ESTUDO DE IMPACTE AMBIENTAL

LICENCIAMENTO DA PEDREIRA SORTE DO PENEDO DO CORUCHO

PEDIDO DE ELEMENTOS ADICIONAIS (PEA)

GRANAF, LDA.

Figura 1- Localização do ponto de rejeição

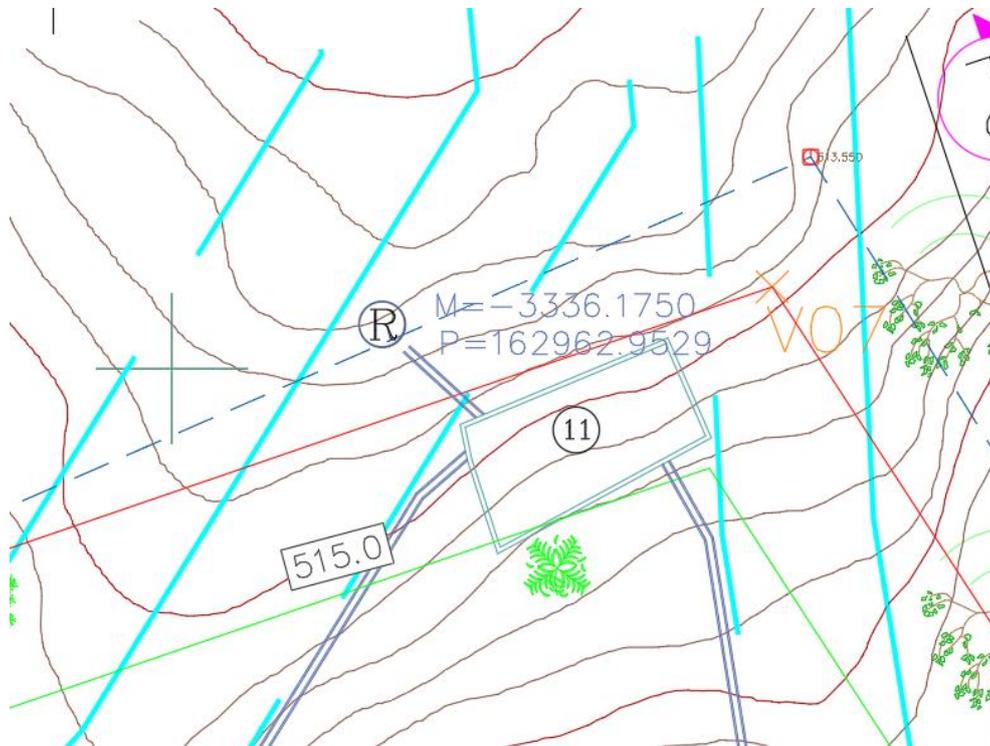
2.2	<i>ESCLARECER QUANTO AO MEIO RECETOR INDICADO NO REQUERIMENTO COM RESPETIVAS PEÇAS DESENHADAS (CASO A REJEIÇÃO SEJA NO SOLO, CONFORME INDICADO DO REQUERIMENTO).</i>	<i>10</i>

O ponto de rejeição será efetuado na linha de água mais próxima à bacia de retenção na zona norte da pedreira.

A sua localização e coordenadas, no sistema de projeção PT-TM06/ ETRS89, encontram-se na Figura 1.

Figura 2 - Representação do poço a implementar.

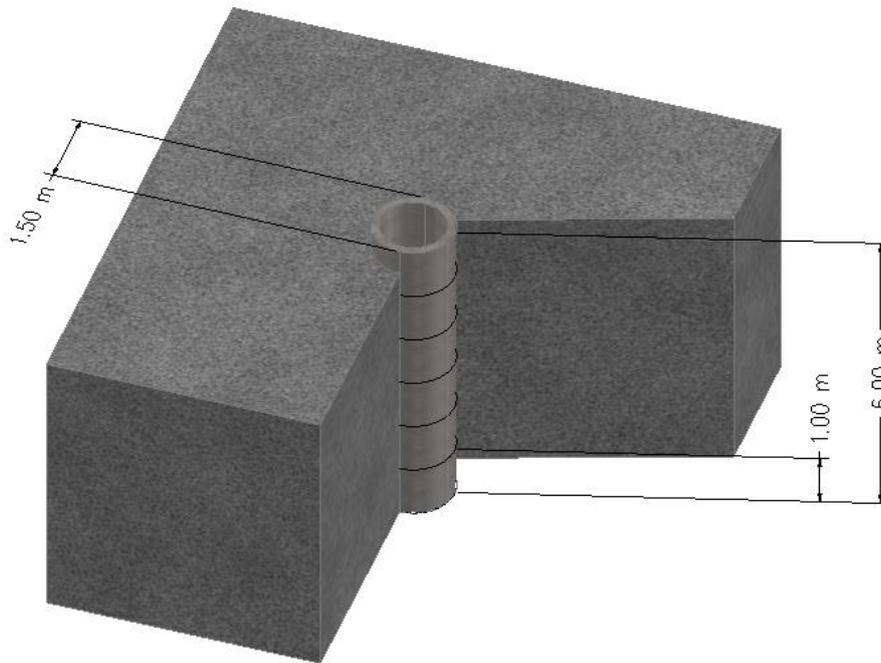
3.2 Esclarecer se pretende efetuar a captação de água subterrânea através de um poço ou furo vertical. Caso seja furo vertical deve indicar a empresa responsável pelas obras de pesquisa de águas subterrâneas, que tem de ser titular de licença de Atividade emitida ao abrigo do DL nº 133/2005.

Perspetiva-se que a captação de água será feita através de um poço com 6 metros de profundidade, constituído por 6 anéis de betão com 1,5 m de diâmetro e 1 m de profundidade conforme o disposto na figura seguinte. A execução deste poço será realizada por uma entidade devidamente licenciada para o efeito, constante na listagem da APA, à qual o proponente já pediu cotação.

Figura 3 - Excerto do traçado da rede de drenagem (D09_Planta de Escavação Final).

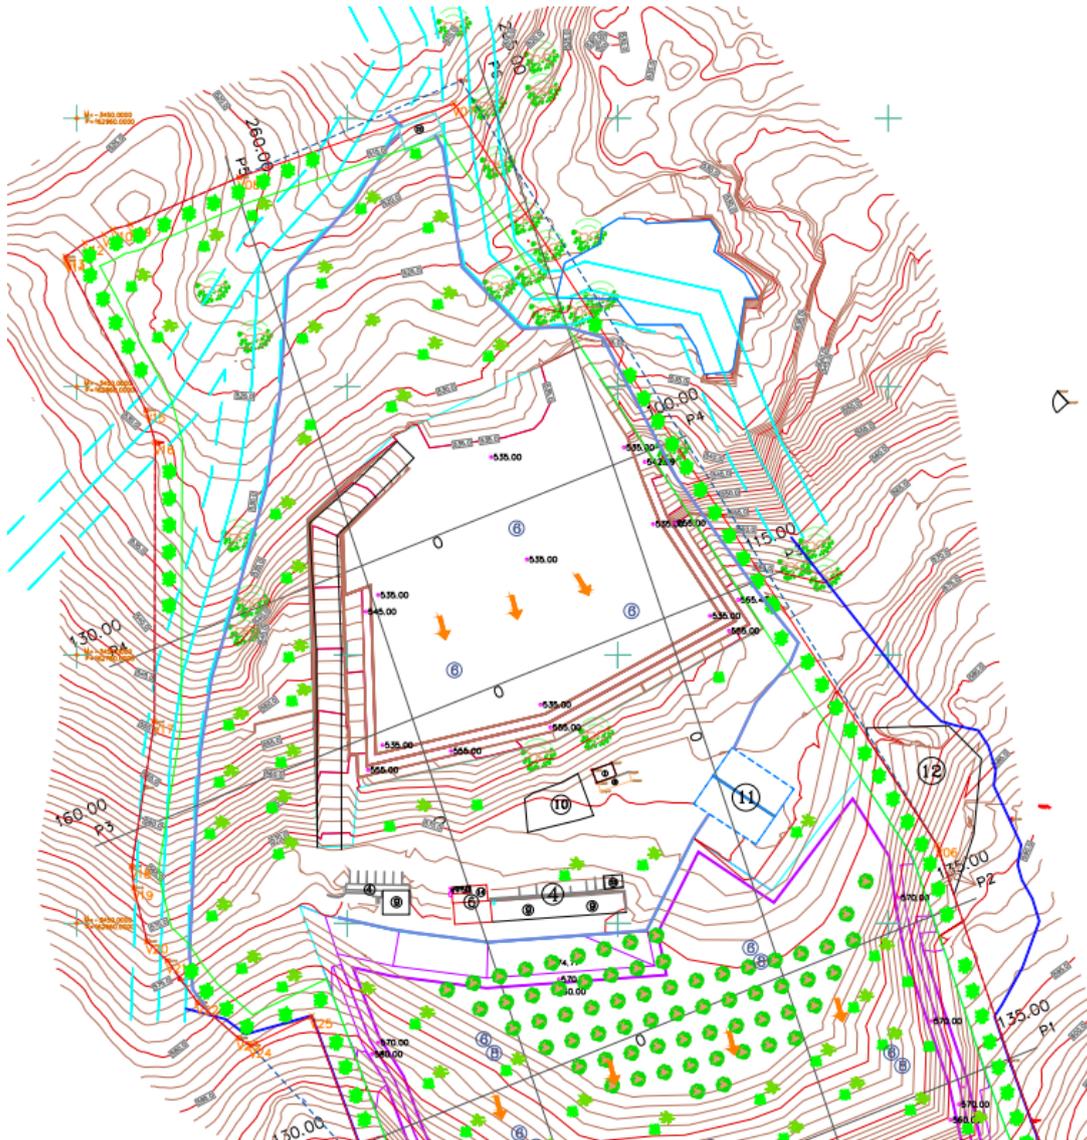
3.4 Indicar se as águas da bacia de retenção, designada como charca, encontram-se ligada à bacia de decantação, com apresentação do traçado da rede de drenagem das águas afluentes às bacias e das mesmas até ao meio recetor (solo ou linha de água).

As águas da charca encontram-se ligadas à bacia de retenção na zona norte da exploração, funcionando assim, como uma bacia de retenção intermédia. Um excerto do traçado da rede de drenagem pode ser visto na Figura 3, encontrando-se completos nas plantas D06 a D09.

Figura 5 - Planta de escavação final - 39 anos.

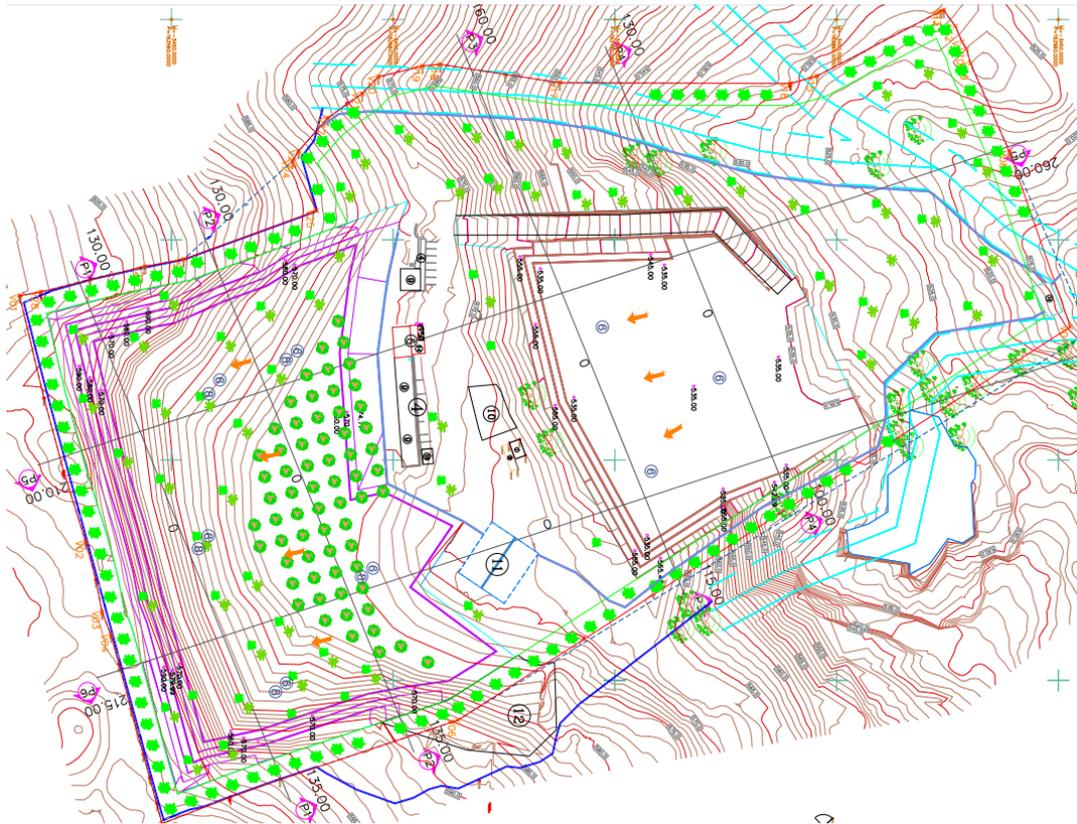
5.4 Atendendo que a exploração encontra-se apresentada em duas fases também o PARP deve prever a recuperação faseada de acordo com o Plano de Lavra, minimizando os impactes decorrentes da exploração de acordo com o avanço da mesma, alerta-se ainda para o facto de serem propostas 45 (un) de árvores a plantar em MMO (recuperação final-PARP) o que é manifestamente pouco dada a área a recuperar.

Aos 35 anos da exploração, dá-se por concluído o trabalho na zona sul da pedreira. Durante as fases anteriores, já se encontravam a ser depositados escombros no vazio da escavação sendo durante todo este período sendo feita uma recuperação antecipada da área. Após os 35 anos de exploração, sendo iniciada a exploração na zona norte da pedreira, é possível realizar uma suavização dos taludes e executar os planos de plantação, sementeiras e hidrossementeiras. Prevê-se que ao final de 4 anos (39 da exploração), a região sul se encontre totalmente recuperada conforme o demonstrado na **Erro! A origem da referência não foi encontrada.** que se encontra completa na planta, D09_Planta de Escavação Final, presente nos anexos do Plano de Pedreira.

A malha de plantação foi também atualizada sendo agora plantados 114 castanheiros e 154 carvalhos. O espaçamento utilizado foi de 10x10 m tendo em conta as boas práticas para as plantações destas espécies.

Figura 10 - Cronograma da execução dos trabalhos. Fonte: PARP

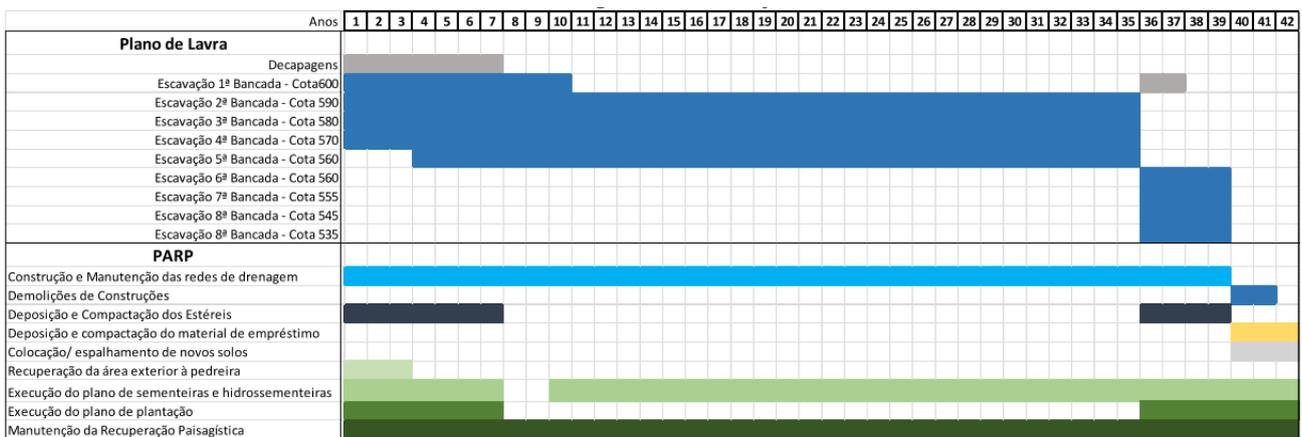
5.9 DEVENDO A RECUPERAÇÃO PAISAGÍSTICA ACONTECER PREFERENCIALMENTE AO LONGO DA VIDA DA EXPLORAÇÃO, E EXISTINDO MODELAÇÃO DE ZONAS JÁ EXPLORADAS COM A DEPOSIÇÃO À RETAGUARDA DE ESCOMBROS, DEVERÁ SER ESCLARECIDO O PORQUÊ DA NÃO REALIZAÇÃO DA RECUPERAÇÃO DE FORMA FASEADA.28

No cronograma abaixo, verifica-se que a recuperação será realizada de forma faseada. Nos primeiros anos serão realizados trabalhos de plantação, nomeadamente a plantação da cortina arbórea ao longo de todo o limite do projeto. Também nos primeiros anos de laboração, o proponente irá recuperar uma área exterior ao projeto. Assim, durante toda a vida útil da pedreira serão realizados trabalhos de manutenção e recuperação.

Assim que é terminada a exploração na região sul da pedreira, aos 35 anos, os trabalhos de recuperação irão avançar, aproveitando os escombros que eram depositados no vazio da escavação. Neste período serão reiniciados, após o espalhamento de uma camada de material estéril, os planos de plantação, sementeira e hidrossementeira necessários.

Figura 11 - Localização do depósito de combustível

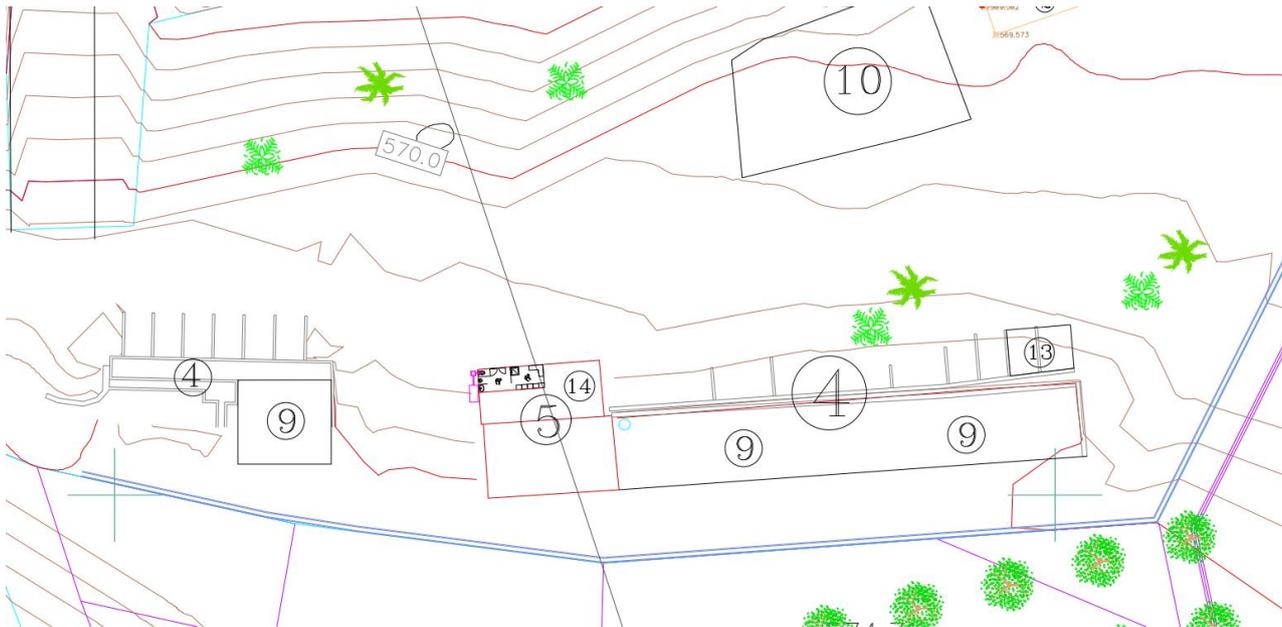
5.14 Esclarecer quanto à existência de posto de combustível no local, para abastecimento das viaturas, devendo, em caso afirmativo, apresentar a sua localização (plantas e rede de drenagem pluvial) e respetivas medidas para a gestão das águas pluviais contaminadas.

Como descrito no plano de lavra, página 30, no local existe um depósito de combustível com capacidade de 1 000 L junto à área de transformação. A localização do depósito encontra-se identificada com o número 14, na Figura 11. O depósito é munido de bacia de retenção, que possui capacidade para conter, pelo menos, 50% da capacidade máxima do reservatório e encontra-se em local impermeabilizado, coberto e munido de material absorvente para qualquer eventualidade.

Figura 13 - Ponto de monitorização das águas subterrâneas

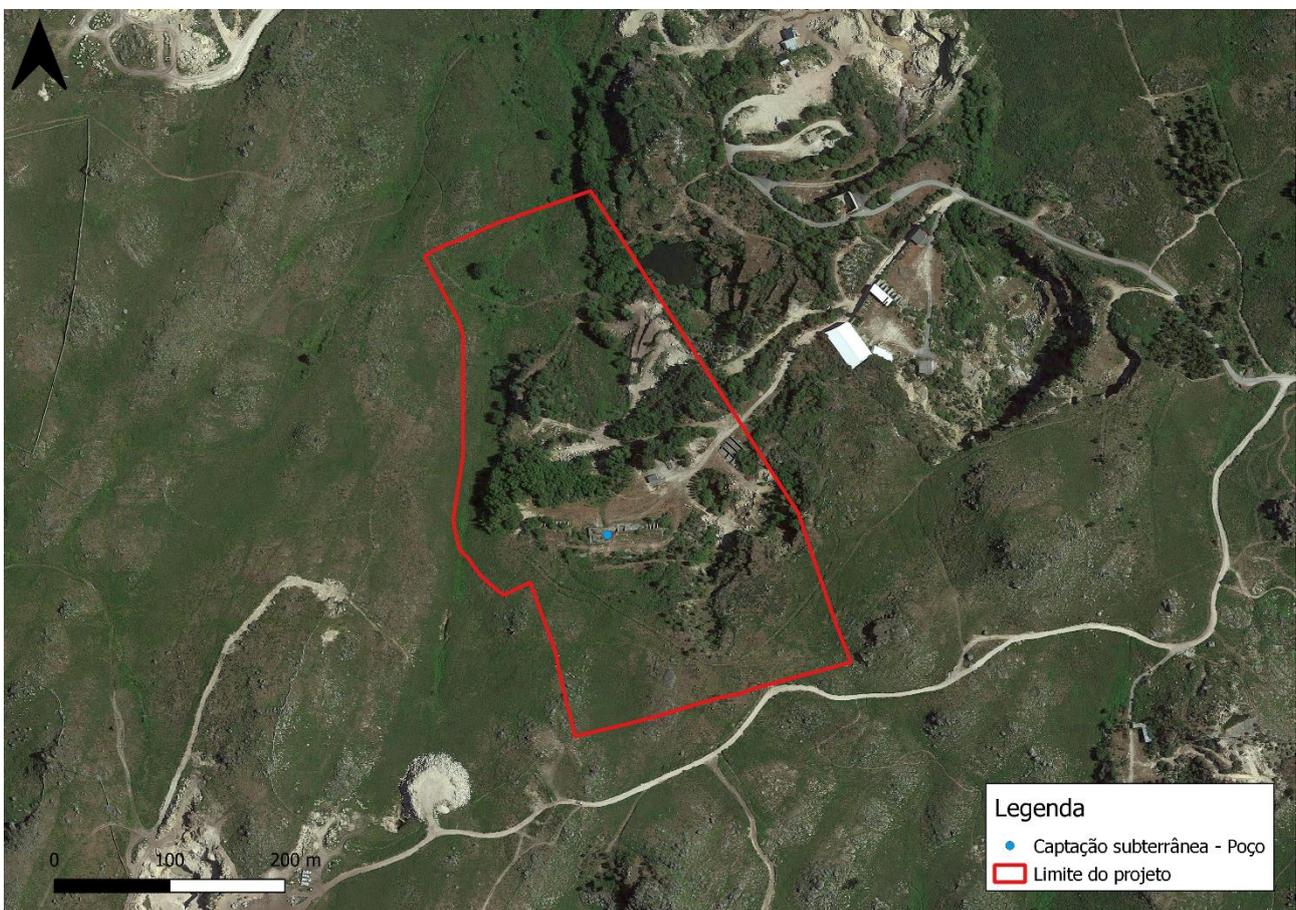
5.17 O plano de monitorização deverá ser revisto, por forma a propor os locais específicos para a monitorização superficial (montante e jusante da pedreira), assim como os parâmetros de monitorização. Deverá ainda considerar-se a necessidade de incluir a monitorização dos recursos hídricos subterrâneos (poço e/ou nascente).

O local a amostrar corresponde a uma captação subterrânea (poço) que se encontra atualmente em processo de licenciamento (vide Figura 13).

Figura 14- Recetores sensíveis nas proximidades do projeto

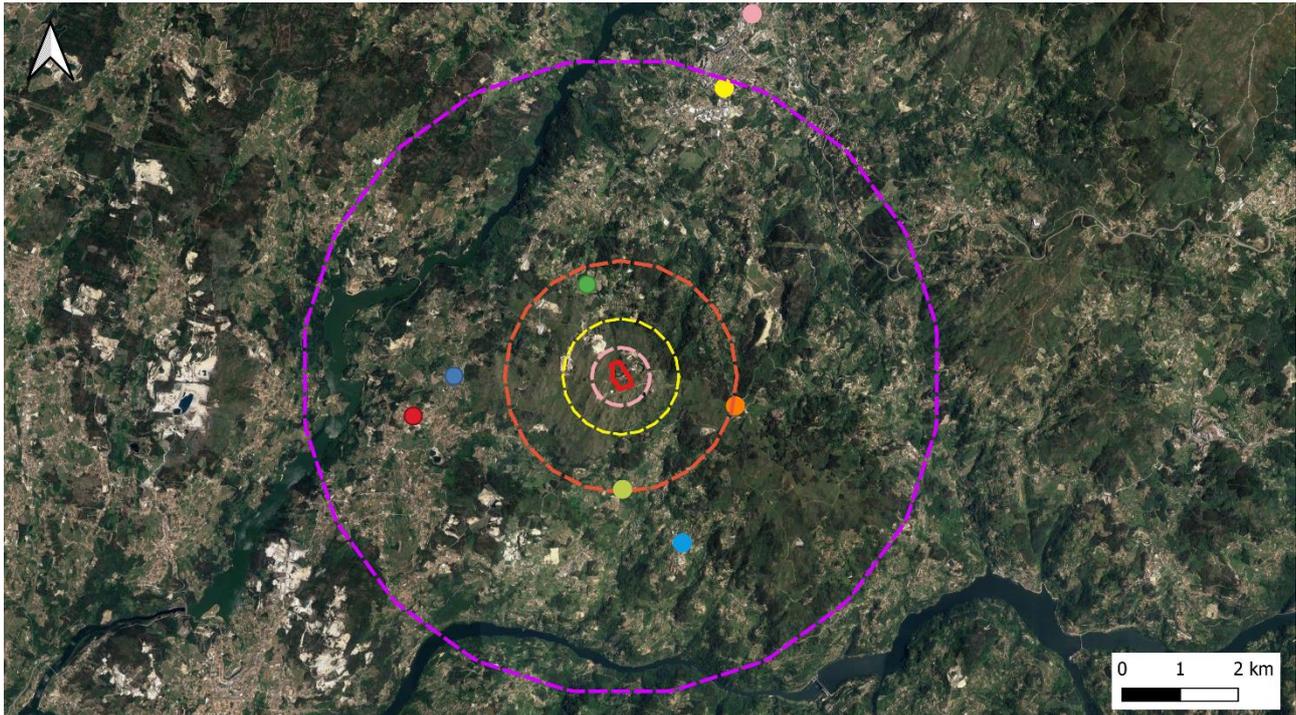
5.19 Deve ser entregue a representação cartográfica dos recetores sensíveis envolventes à pedreira.

Alargando a área em análise, e excluindo as habitações identificadas acima, é possível visualizar que nas imediações próximas da pedreira não existem mais recetores sensíveis. Os seguintes encontram-se a cerca de 2km de distância (Escola Profissional de Agricultura; Escola E.B 2 e 3 de Sande; Área de Lazer de Montedeiras).

Figura 16 - Localização do Parque de Resíduos (assinalado com o número 13).

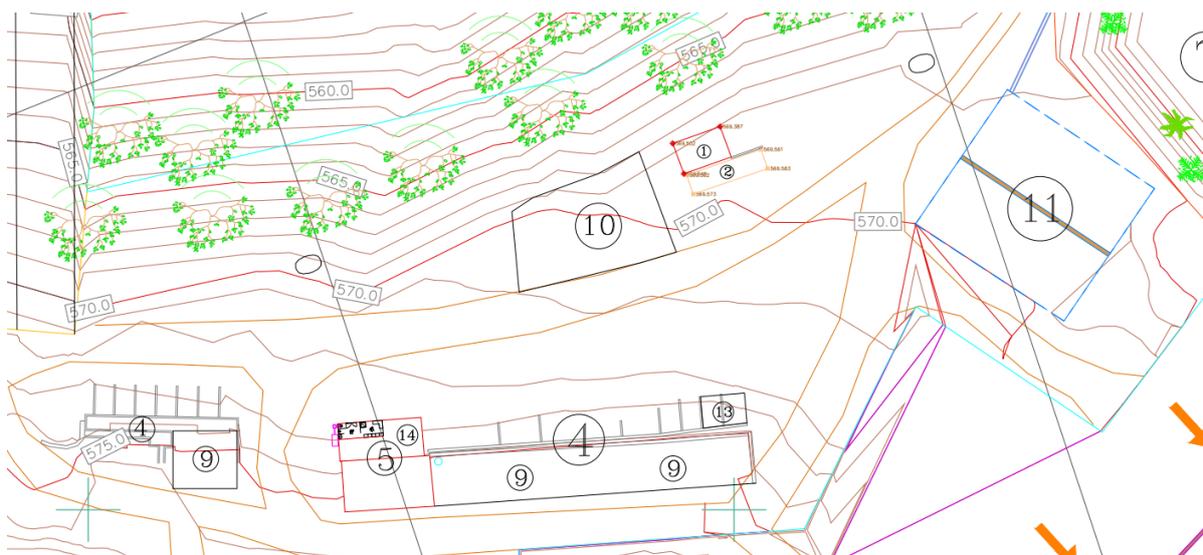
5.21 Melhorar a caracterização da situação de referência, com a caracterização dos locais de armazenamento temporário, designadamente a localização (planta), as dimensões, se são cobertos, impermeabilizados, dotados de bacias de retenção (fotos, etc.), bem como as condições de acondicionamento (em contentores, big-bags, a granel, etc.);

Na Figura 18 podemos observar um local de armazenamento temporário de resíduos não perigosos que serve como exemplo do que se pretende dotar a exploração. Os resíduos estão acondicionados em big bags em parque coberto com identificação LER.

Figura 23 - Planta de Condicionantes - 2A - Servidões e Restrições de Utilidade Pública do PDM de Marco de Canaveses.

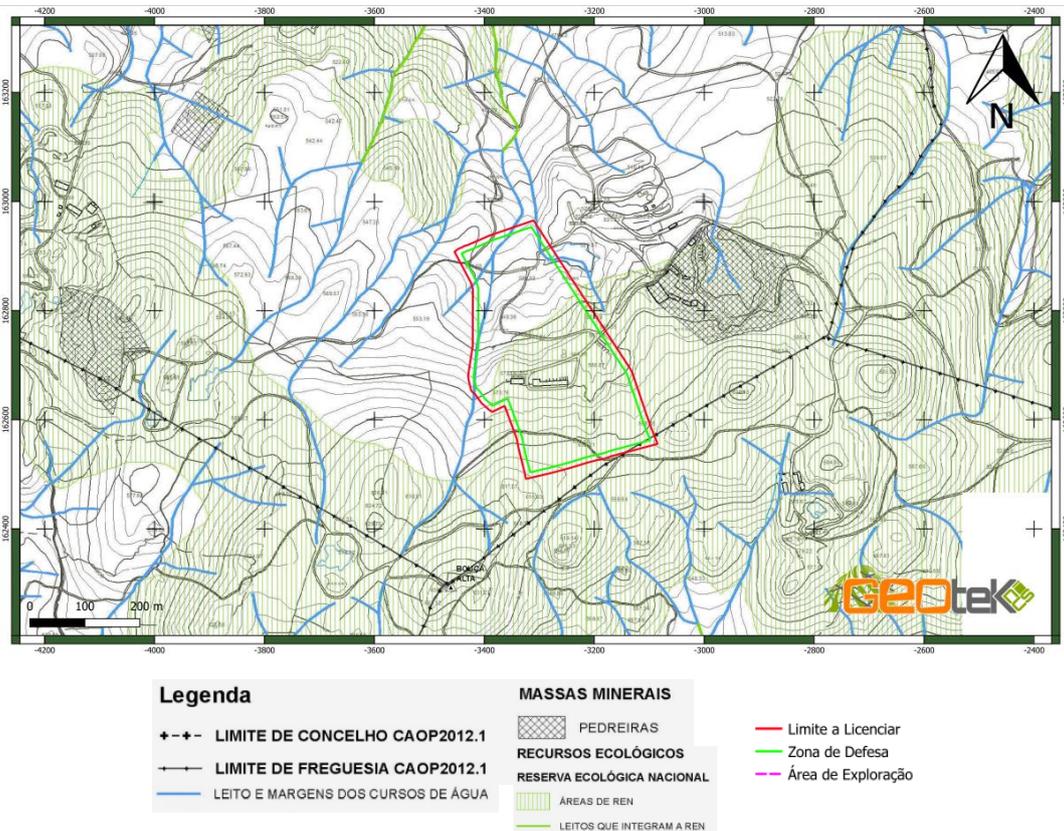
- IDENTIFICAÇÃO E CARACTERIZAÇÃO DOS RECURSOS MINERAIS NA ÁREA DO PROJETO E ENVOLVENTE;.....	47
	- IDENTIFICAÇÃO DE EVENTUAIS SERVIDÕES ADMINISTRATIVAS DE ÂMBITO MINEIRO NA ÁREA DO PROJETO E ENVOLVENTE.	48

Como visto na planta anexa, D03 Planta de Condicionantes e na figura abaixo, existem 3 servidões administrativas neste âmbito estando elas, relativamente à área a licenciar, a:

- Este → Pedreira N.º 6787 denominada “Sorte do Melro” com uma área licenciada de 3,97 ha;

- Oeste → Pedreira N.º 6523 denominada “Vale das Vacas” com uma área licenciada de 2,15 ha;
- Noroeste → Pedreira N.º 6568 denominada “Sorte do Outeleiro” com uma área licenciada de 0,6 ha.
